FOLLOW UP- AVVISO DI SICUREZZA URGENTE**Diacap® Ultra Dialysis Fluid Filter
R-2013-001 FOLLOW UP**

**Oggetto: Filtro depirogenante per apparecchiature per dialisi, denominato
Diacap® Ultra Dialysis Fluid Filter, Codice articolo 7107366**

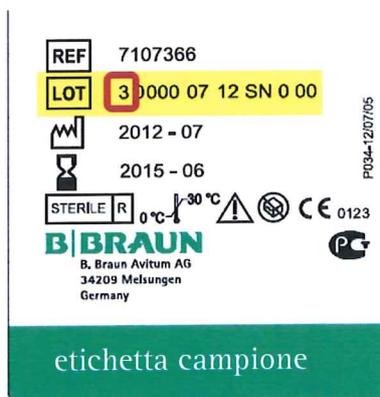
Nel corso del tempo l'umidità residua della membrana del Diacap Ultra può ridursi portando ad una minore permeabilità della membrana (coefficiente di ultrafiltrazione). Durante il trattamento ciò può portare in alcuni casi ad una graduale evoluzione dell'ultrafiltrazione tale da causare, nel peggiore dei casi, una deviazione di 230 ml/ora al massimo flusso di dialisi. Questo può causare sintomi in pazienti a rischio ipotensivo durante il trattamento

di dialisi. Questa non conformità può riguardare soltanto i Diacap Ultra con una vita superiore ai 10 mesi dalla data di produzione.

Il Fabbricante ha implementato le misure correttive e il filtro Diacap Ultra è ora nuovamente disponibile senza alcuna restrizione e con tempo di vita corrispondente a 3 anni.

Sarete presto contattati per agevolare la sostituzione dei Diacap Ultra attualmente presenti nel vostro stock. I filtri Diacap Ultra che sono attualmente in utilizzo in accordo al precedente Avviso di Sicurezza **NON** devono essere sostituiti se non sono trascorsi 10 mesi dalla data di produzione.
